Krycí list ZBV

Název a evidenční číslo Stavby: II/610 Tuřice - Kbel, I. etapa

Číslo SO/PS /
číslo Změny SO/PS:
SO.101.A/001

Změnový list

GEOSPEKTRUM s.r.o.
Předávací protokol č. 2/2019

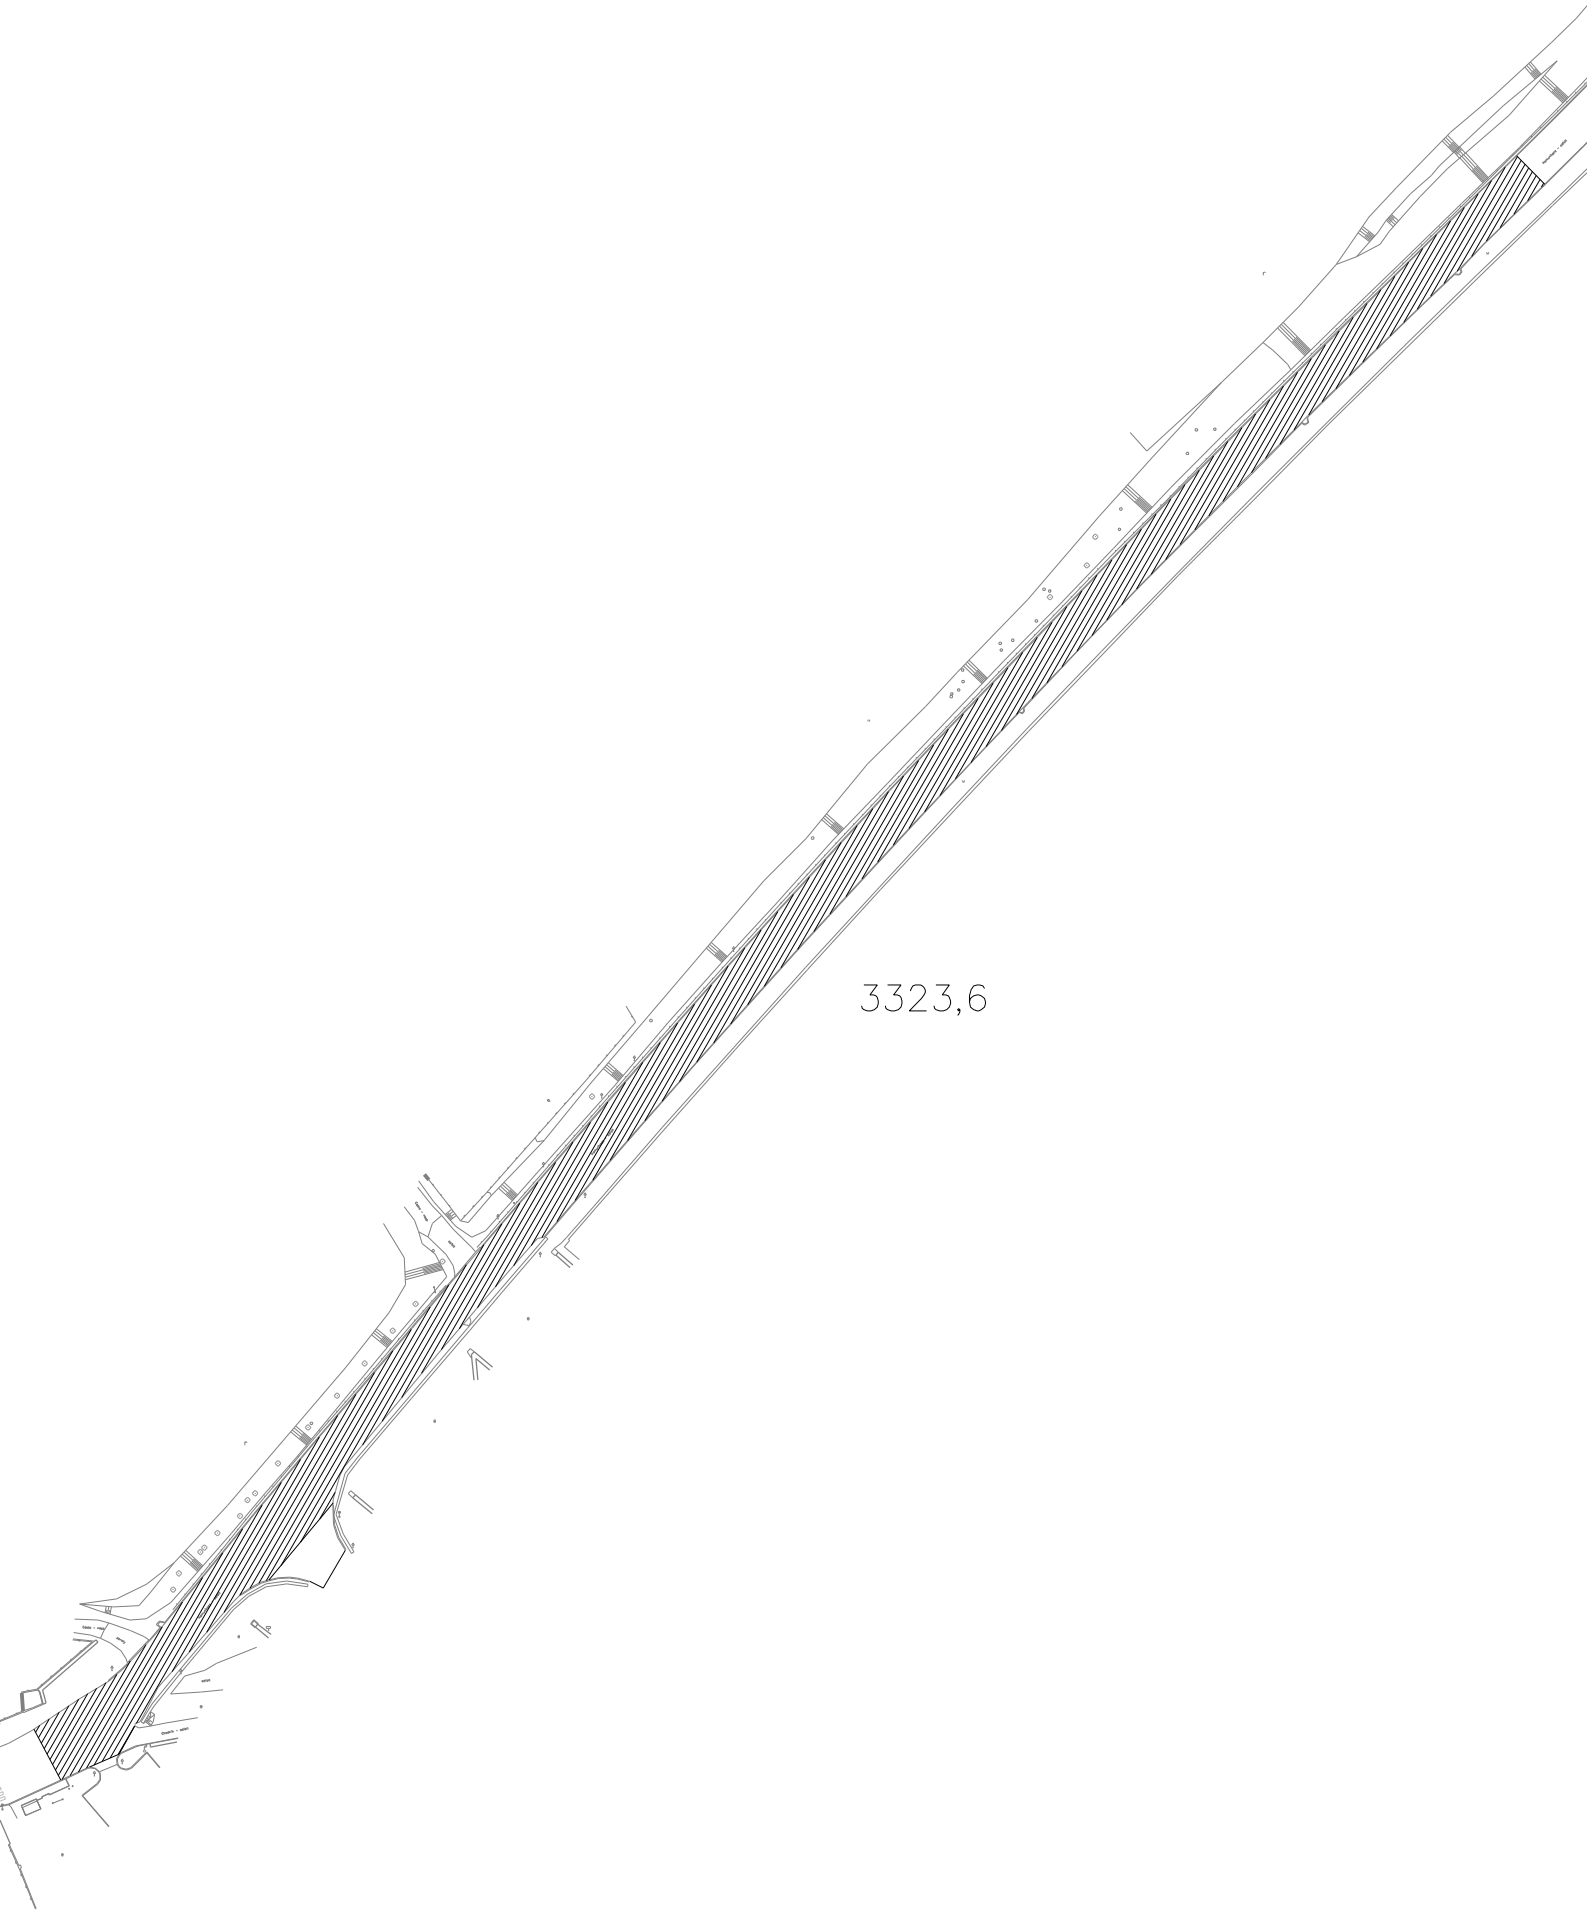
Zaměření plochy frézování živice bylo provedeno graficky z předané dokumentace původního zaměření a z měřených bodů rozhraní hlubšího frézování.

Plocha hlubšího frézování je **3323,6 m²**

Mocnost frézování je učena ze zaměření kontrolních bodů před frézováním a po frézování.

Průměrná mocnost frézování je **50,7 cm**

Kubatura hlubšího frézování je 1685,1 m³
